Aan:
de gemeenteraad

Vaststelling bestemmingsplan 'Oude Noorden en Agniesebuurt'.

A1 Beschermd stadsgezicht

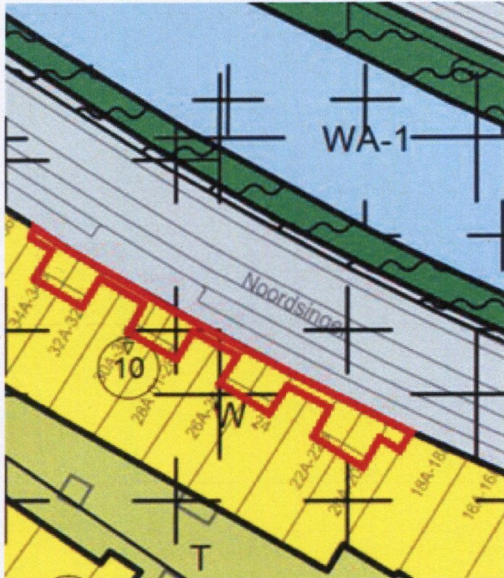
De binnen het beschermde stadsgezicht vallende voortuinen ter plaatse van de Noordsingel 20 t/m 34 zijn bestemd als wonen met een maximale hoogte van 10 meter. Omdat dit ongewenste ontwikkelruimte biedt, wordt voorgesteld dit onder de bestemming Tuin te brengen. Verder is geconstateerd dat de in het ontwerp opgenomen bestemming 'Waarde-Cultuurhistorie 1' in combinatie met de verbeelding, niet voor voldoende borging van de beeldbepalende panden zorgt, met name voor plat afgedekte gebouwen. Daarbij is niet geheel duidelijk of de beschermende regeling ook van toepassing is bij (gedeeltelijke) verbouw en niet alleen bij herbouw.

Wij stellen voor het ontwerpbestemmingsplan als volgt aan te passen:

A10 Hartenruststraat

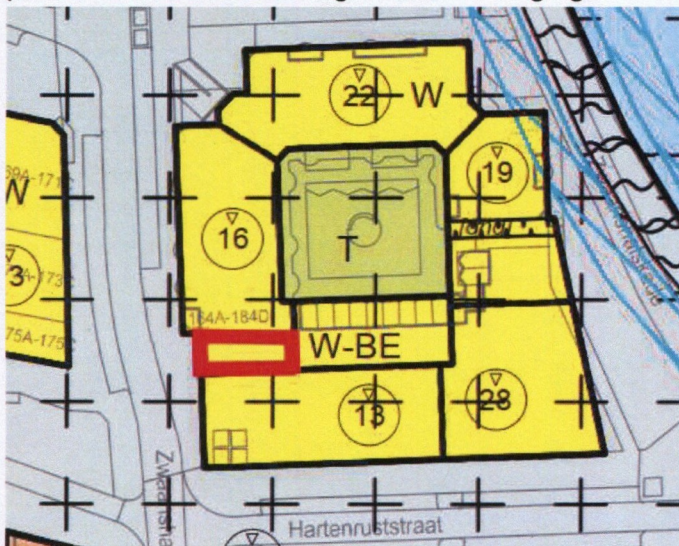
Op het braakliggende terrein ten noorden van de Hartenruststraat zal een wooncomplex worden ontwikkeld. Deze ontwikkeling wordt in het bestemmingsplan mogelijk gemaakt. Deze ontwikkeling gaat echter thans uit van een aansluiting van het nieuwe woongebouw op het bestaande woongebouw met bouwhoogte 16 meter. Op de verbeelding van het ontwerpbestemmingsplan heeft dit deel van de te realiseren bebouwing nog de bestemming 'Wonen - Berging'. Door aan te sluiten op het bestaande woongebouw wordt de gevelwand aan de Zwaanshals niet langer onderbroken.

Wij stellen voor het ontwerpbestemmingsplan als volgt aan te passen:

A12 Bouwhoogte supermarkt Noorderboulevard

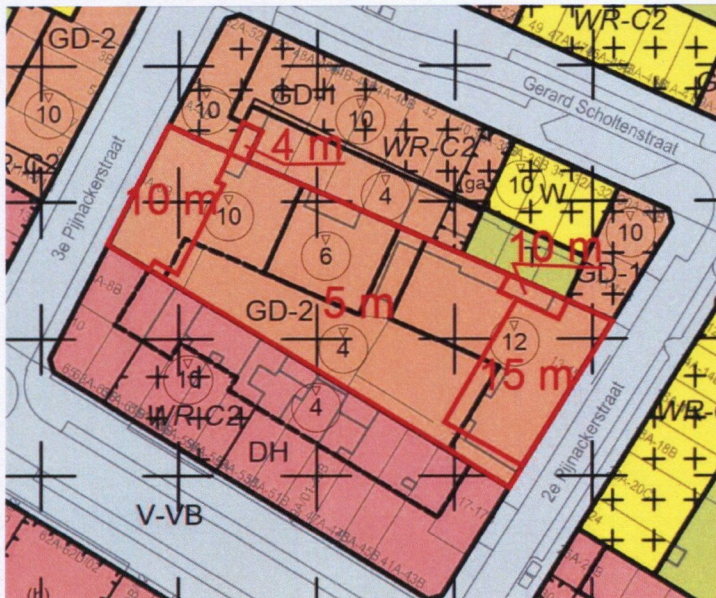
De nieuwe supermarkt, met aan de straatzijden woningen daarboven, tussen de 2^e en 3^e Pijnackerstraat is in het ontwerpbestemmingsplan mogelijk gemaakt met de bestemming 'Gemengd-1'. Voor de bouwhoogte is echter in het ontwerpbestemmingsplan nog uitgegaan van de hoogte van de huidige twee panden. En, om de supermarkt mogelijk te maken, van een bouwhoogte van 4 meter voor het thans onbebouwde binnenterrein. De voor de supermarkt en woningen verleende omgevingsvergunning (die inmiddels onherroepelijk is) gaat echter uit van sloop/nieuwbouw en van andere bouwhoogtes dan in het ontwerpbestemmingsplan. De supermarkt wordt circa 5 meter hoog. Met woningen daarboven wordt de bebouwing aan de 2^e Pijnackerstraat bijna 15 meter hoog, en bij een klein deel aan de noordkant 10 meter hoog. De bebouwing aan de 3^e Pijnackerstraat wordt met woningen erboven ongeveer 10 meter hoog. Wij stellen voor het bestemmingsplan aan te passen aan de verleende vergunning.

Wij stellen voor het ontwerpbestemmingsplan als volgt aan te passen:

De bouwhoogtes op de verbeelding worden aangepast op de wijze die op de afbeelding hieronder in rood is aangegeven. Een bouwhoogte van 15 meter en voor een klein deel 10 meter aan de 2^e Pijnackerstraat, een bouwhoogte van 10 meter aan de 3^e Pijnackerstraat, een bouwhoogte van 5 meter voor de bebouwing daartussen, en een bouwhoogte van 4 meter voor de achterbouw die in het ontwerpbestemmingsplan per abuis een bouwhoogte van 10 meter heeft gekregen.

A13 Tuinbestemming Vlietstraat

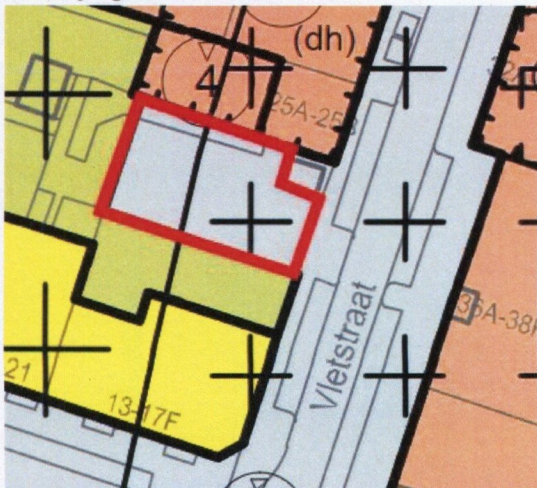
Ten zuiden van Vlietstraat 25 ligt een perceel dat in eigendom is van de gemeente. Dit perceel heeft in het ontwerpbestemmingsplan de bestemming 'Verkeer - Verblijfsgebied' gekregen. Het idee is om dit perceel, evenals de aangrenzende percelen, uit te geven aan Havensteder. Dit zodat zij het perceel mee kunnen nemen in hun plannen om de binnentuinen aan te pakken. Om dat te faciliteren is het wenselijk de bestemming te wijzigen in 'Tuin'. Met dien verstande dat bij een klein deel van het perceel de bestemming ongewijzigd blijft. Hier is een transformatorhuisje gesitueerd. Bouwwerken voor kleinschalige openbaar nutsvoorzieningen passen wel binnen de bestemming Verblijfsgebied maar niet binnen Tuin.

Wij stellen voor het ontwerpbestemmingsplan als volgt aan te passen:
